ОБЩИНА ТРЯВНА

Изх. № 1500-310-001/18.05.2016г.

„Изпълнение на СМР и СРР на обекти, заложи в Бюджета на община Трявна за 2016 г.“, разпределени в обособени позиции“

Относно: Запитване за разяснение с Вх.№ 1500–310/14.05.2016 г., получено в община Трявна, отправено от участник в откритата процедура.

Деталь №1

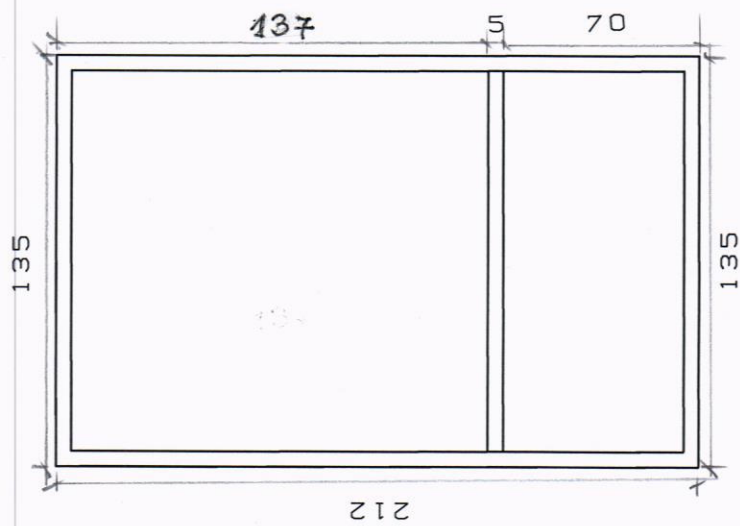
➤ **ВЪПРОС № 2.1.** Относно подмяна на дограма за сгради 1 и 2, и в документация, и в КСС не е посочено прозорците отваряеми или неотваряеми са ? Записано е по детайл в документацията, но такъв няма приложен.

Моля Възложителят да посочи прозорците отваряеми или неотваряеми са и да представи детайли ?

Всички прозорци ще бъдат неотваряеми. Прилагаме детайли – 2 бр.
